PROYECTO: PH WATERFRONT
PROMOTOR: WATERFRONT CORP.
EXPEDIENTE: DRPM-IF-046-2024
FECHA DE ENTRADA: 14 DE MARZO DE 2024.
REALIZADO POR CONSULTORES: JOSÉ ANTONIO GONZÁLEZ VERGARA (ARC-009-2019) Act. DEIA-ARC-009-2022 Y FABIÁN MAREGOCIO (IRC-031-2008) Act. DEIA-ARC-048-2023
REVISADO POR MINISTERIO DE AMBIENTE: ITZEL GONZÁLEZ T.

DIRECCION REGIONAL DE PANAMA METROPOLITANA
 SECCIÓN DE EVALUACIÓN DE IMPACTO AMBIENTAL
 INFORME DE REVISIÓN DE CONTENIDOS MÍNIMOS DEL ESTUDIO DE IMPACTO
 AMBIENTAL CATEGORIA I, DRPM-SEIA-043-2024
 FORMATO-SEIA-FA-007

El proyecto denominado **PH WATERFRONT**, consiste en la construcción de un edificio residencial que constara de planta baja (Lobby) +44 plantas de elevación y seis (6) niveles de sótanos para estacionamientos, cuartos técnicos, generadores eléctricos, tanque de agua SCI y otros equipos. También dispone desde Nivel +100 al nivel +500 exclusivo para estacionamientos. Su área social se ubica en el nivel +600 y las restantes 34 plantas para área residencial; de las cuales 23 plantas son de apartamentos con diseños típicos a saber: de Nivel +700 a nivel +1200 son de 4 apartamentos, el nivel +1300 con dos (2) apartamentos sin terraza por piso, el Nivel

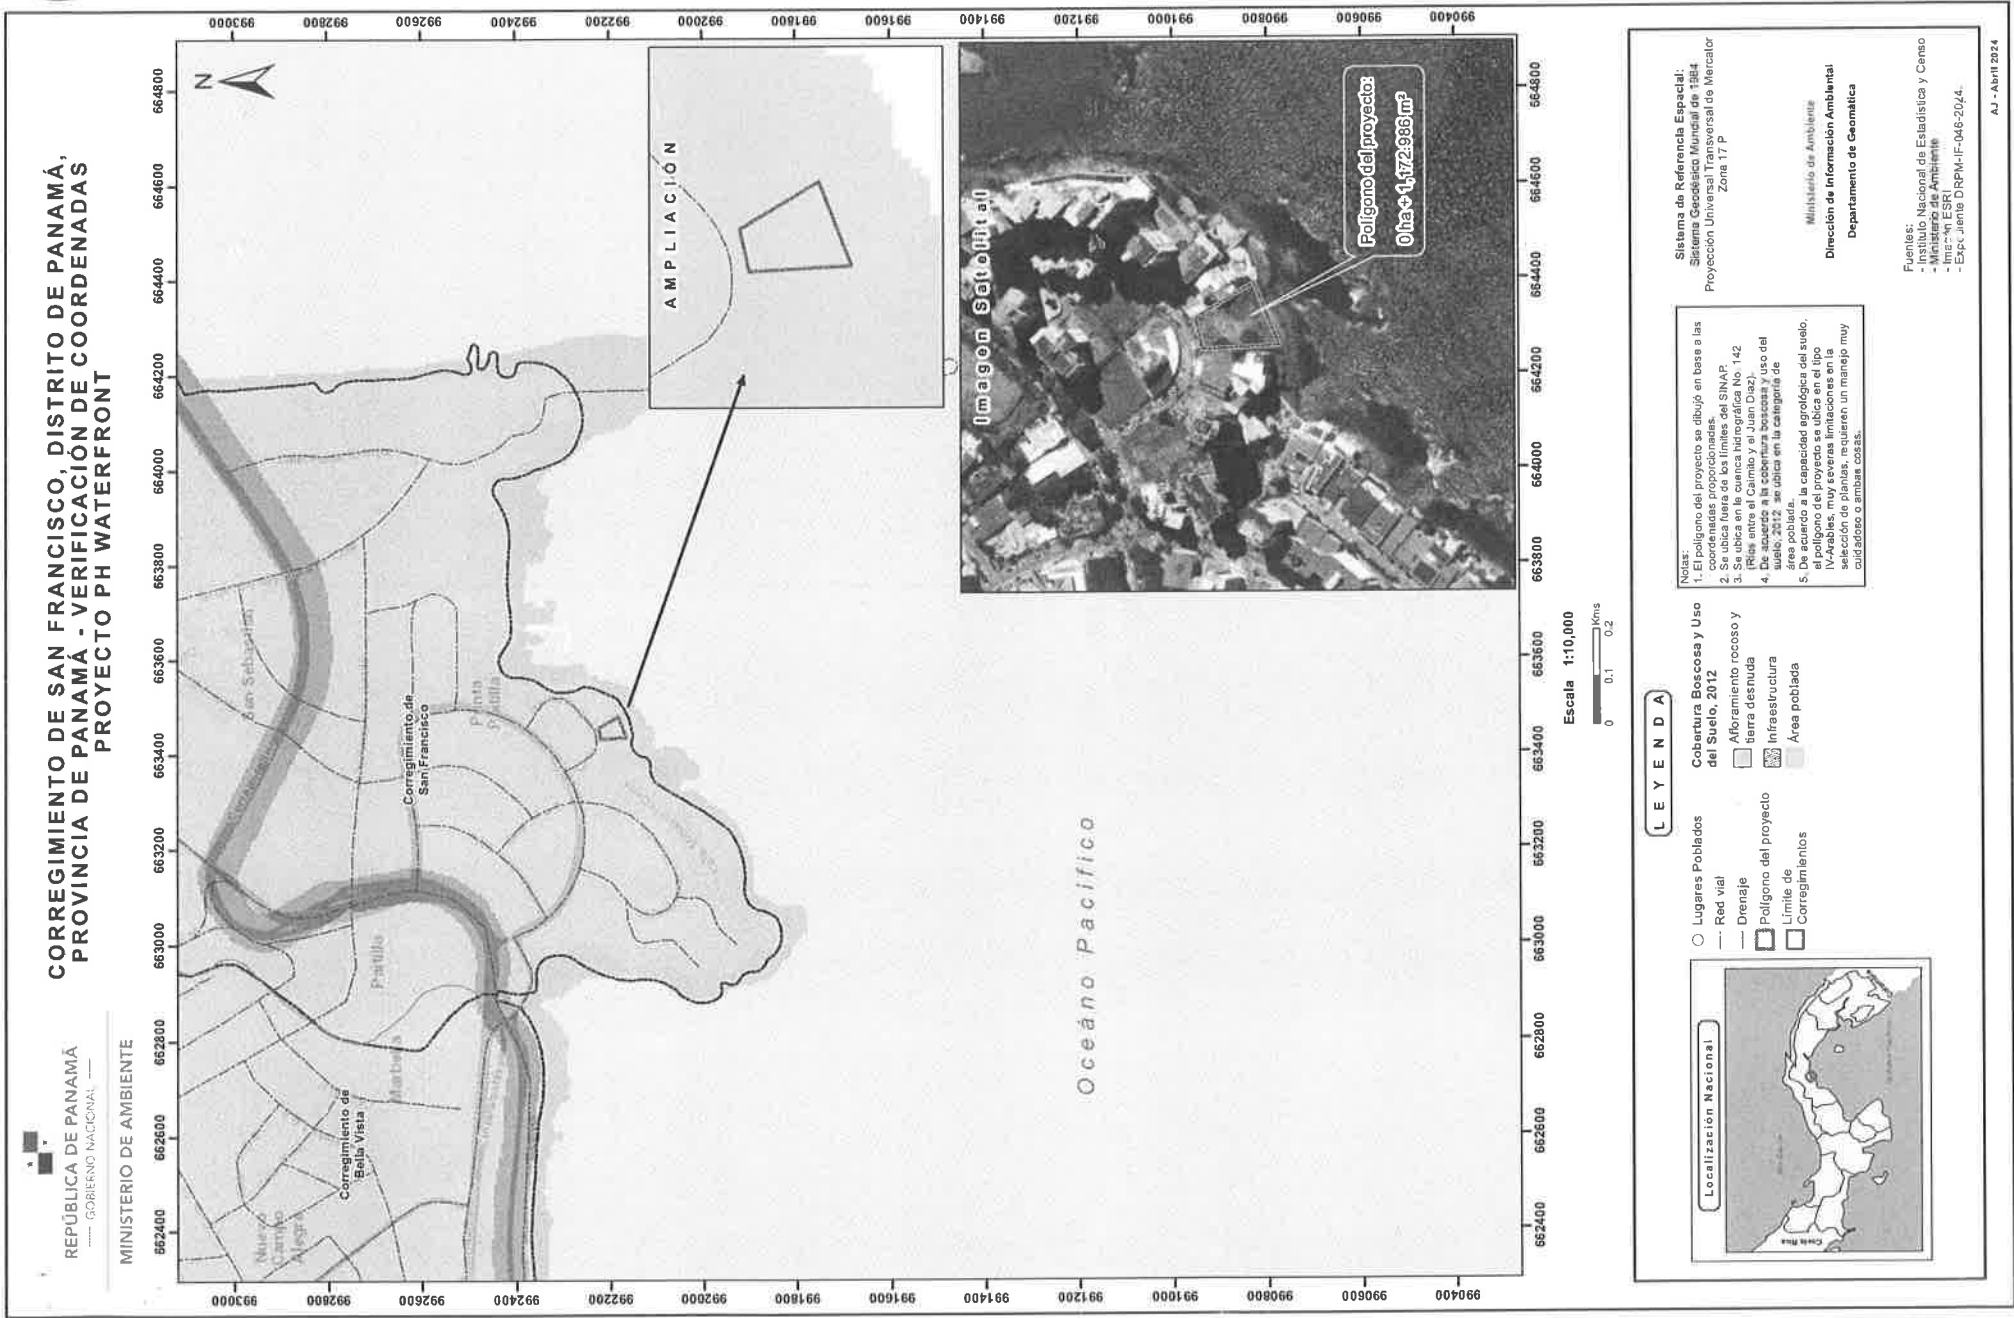
En respuesta a la solicitud del día 3 de abril de 2024, vía correo electrónico, donde se solicita generar una cartografía que permita determinar la ubicación del proyecto de Estudio de Impacto Ambiental, categoría I, denominado **PH WATERFRONT**, le informamos lo siguiente:

Con los datos proporcionados se generó un polígono con una superficie de 0ha+1,172.986m². El mismo se ubica fuera de los límites del Sistema Nacional de Áreas Protegidas.

De acuerdo a la Cobertura Boscosa y Uso del Suelo 2012, se ubica en la categoría de área poblada (100%); y según la Capacidad Agrológica se ubica en los suelos tipo IV (Arables, muy severas limitaciones en la selección de plantas, requieren un manejo muy cuidadoso o ambas cosas).

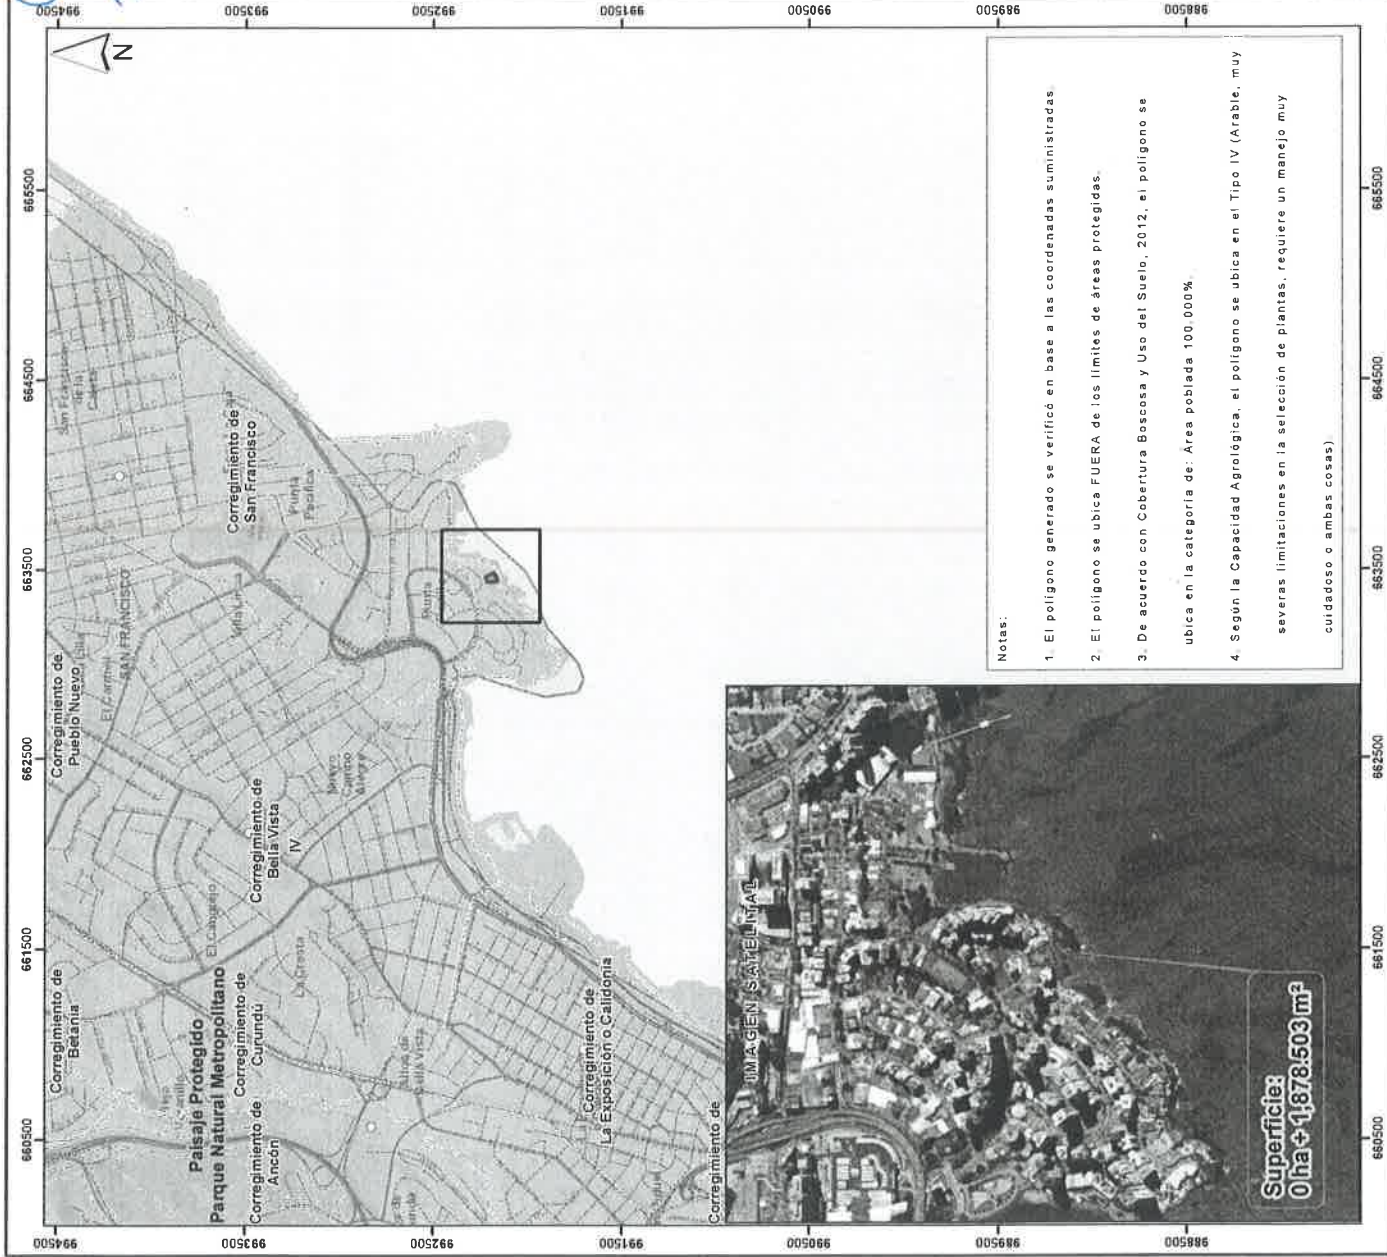
En respuesta a la solicitud del día 21 de mayo de 2024, vía correo electrónico, donde se solicita generar una cartografía que permita determinar la ubicación del proyecto de Estudio de Impacto Ambiental, categoría I, denominado **PH WATERFRONT**, le informamos lo siguiente:

Con los datos proporcionados se generó un (1) polígono con una superficie (**0 ha + 1,878.503 m²**), el mismo se ubica FUERA de los límites del SINAP.

De acuerdo a la Cobertura Boscosa y Uso del Suelo, año 2012, el polígono se ubica en la categoría de “**Área poblada (100.000%)**”, y según la Capacidad Agrológica, el polígono se ubica en el Tipo IV (Arable, muy severas limitaciones en la selección de plantas, requiere un manejo muy cuidadoso o ambas cosas).
